新竹縣政府工程查核代表照片表

拍攝日期：112.11.14

工程名稱：新竹縣婦幼館二樓增建工程

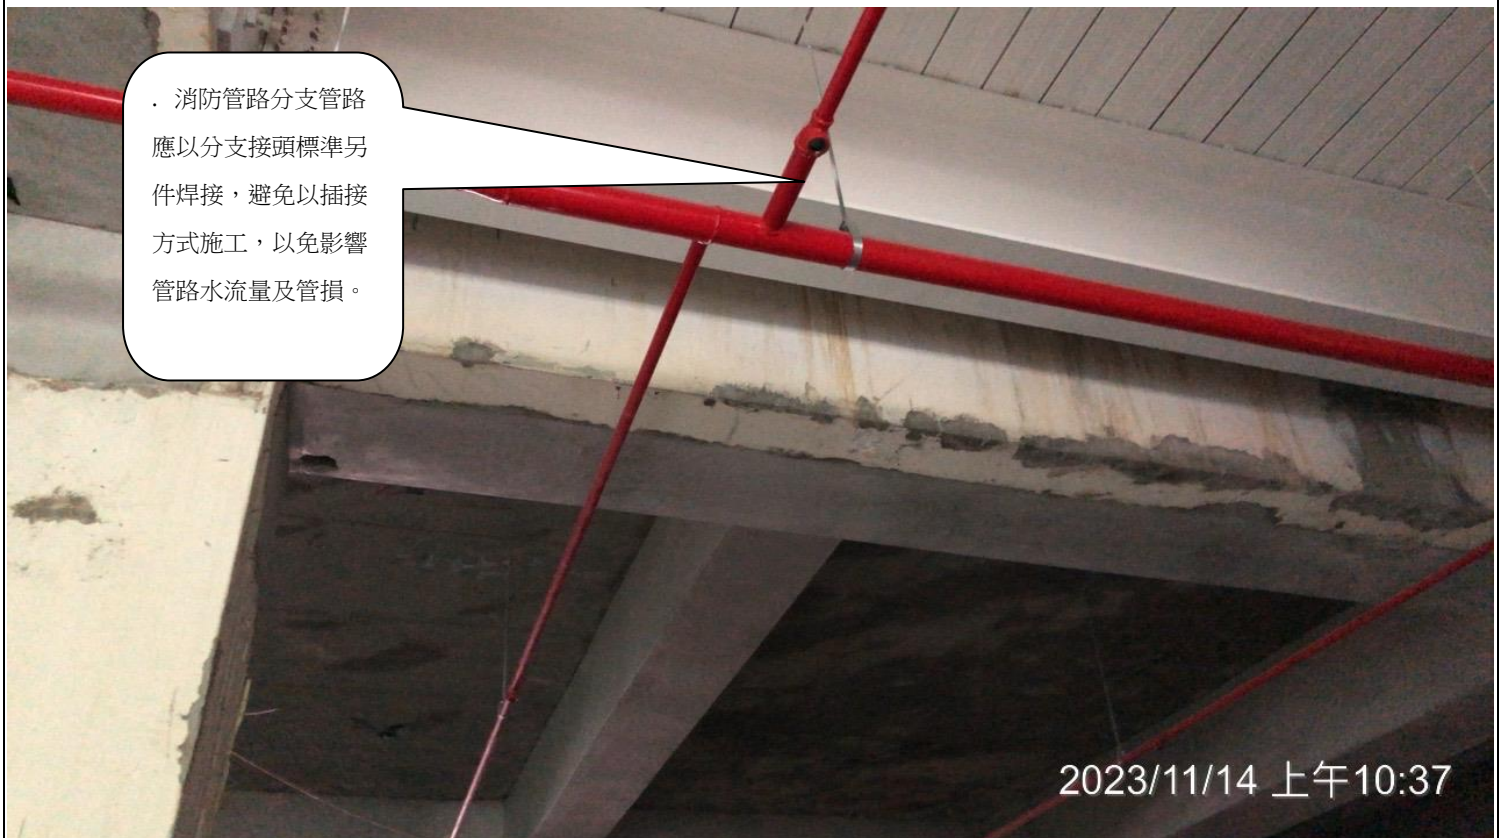
風機與風管銜接處
未設置帆布接頭防
震。

風機與風管銜接處未設置帆布接頭防震。
